Mission régionale d'autorité environnementale
GUYANE

Avis délibéré
Projet de centrale hydro-électrique du site « Saut Mankaba »
à Grand-Santi

N°MRAe 2025APGUY9

Figure 1 : plan du projet (source : dossier)

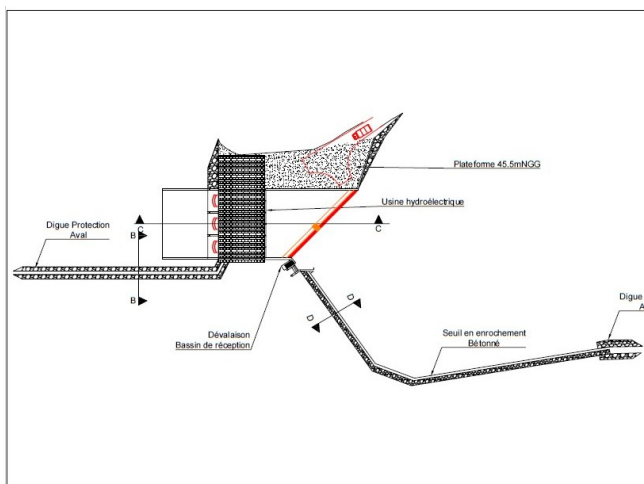
Globalement, la présentation du projet manque de clarté et les termes techniques non expliqués rendent la lecture très complexe. La présentation du projet est particulièrement peu accessible à un lecteur non spécialiste.

Le projet implique également la création d'une piste d'environ 8 km de long permettant l'accès au saut depuis le hameau « Beli Kampoe ». La centrale sera raccordée au réseau électrique via un câble enterré le long de la piste mais le point de raccordement n'est pas clairement identifié.

- de préciser si le raccordement sera effectué uniquement jusqu'à Belí Kampoe, ou si l'opération de raccordement aura lieu aussi entre la piste reliant Belí Kampoe à Grand Santi,
- d'indiquer si l'électricité produite par la centrale hydro-électrique a pour objectif de remplacer la centrale thermique de la commune.

Figure 3 : Plan des installations sur le saut (source : dossier)

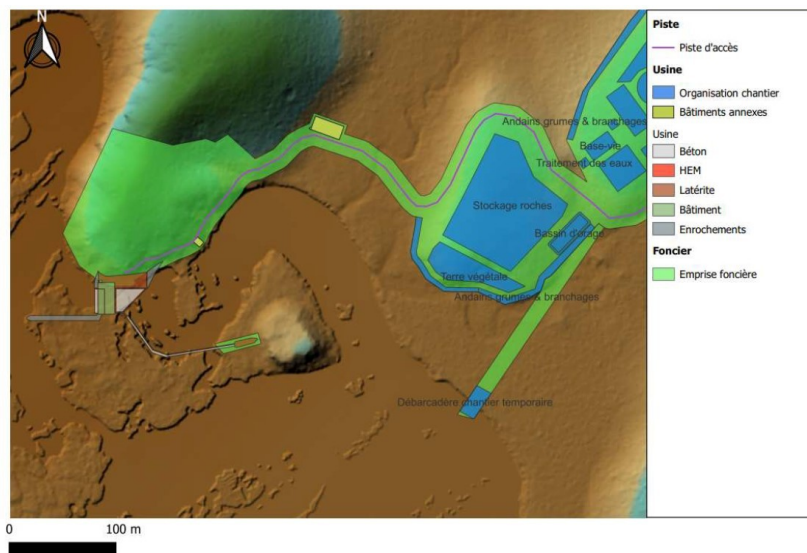
Les travaux en rivière impliquent la mise en place de batardeaux³ durant la période de chantier pour isoler le site du cours d'eau, procéder à la suppression des roches du fond du fleuve (déroctage) et construire l'usine et les autres aménagements. La présentation du projet est particulièrement évasive en ce qui concerne le déroctage prévu sur le saut.

De nombreuses informations importantes (emplacement des débarcadères, emplacement et description des batardeaux, d'un pont sur la piste), fournies en réponse à des demandes de compléments du service instructeur, n'ont pas été intégrées directement à l'étude d'impact, ce qui nuit à la lisibilité et à la bonne compréhension du dossier.

Figure 4 : Plan de la zone de chantier (source : dossier)

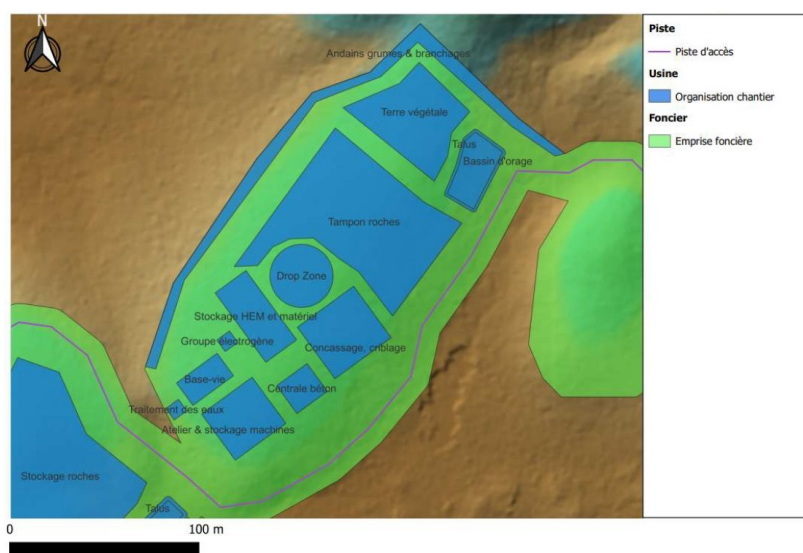
La zone de chantier est décrite dans ces compléments non intégrés à l'étude d'impact. Elle se compose de zones de stockage des matériaux, de la base vie, d'un atelier pour les engins de chantier, d'une zone de concassage des matériaux, d'une « drop zone⁴ », d'un débarcadère, de groupes électrogènes et d'ouvrages de gestion des eaux de ruissellements.

Figure 5 : zones d'étude (source : dossier)

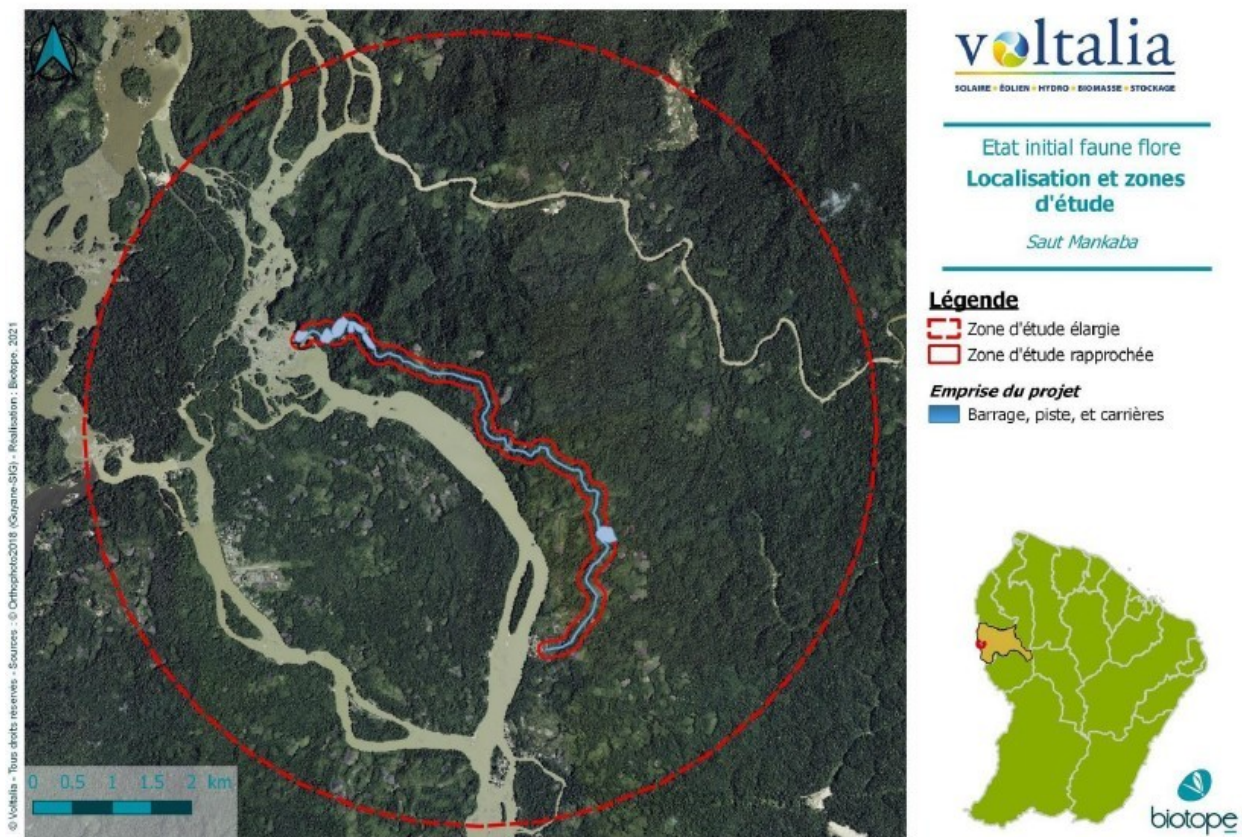
Les premières habitations se situent à environ 1,5 km de la centrale. Il s'agit probablement du hameau nommé « Lomé Kampu » qui est mentionné mais dont la localisation exacte n'est visible sur aucune carte.

L'état initial n'identifie aucun enjeu relatif à la localisation du projet en zone transfrontalière. Le fleuve Maroni étant partagé entre la France et le Suriname, il est essentiel de prendre en compte cette spécificité du projet, d'en évaluer les enjeux et d'identifier les impacts possibles.

- *de compléter l'état initial par une description et une évaluation des enjeux de l'habitat naturel constitué par le Saut, en précisant sa surface et l'enjeu de conservation associé,*
- *de réévaluer les enjeux sur la topographie et les eaux superficielles,*
- *de mieux prendre en compte de la situation du projet sur un fleuve transfrontalier.*
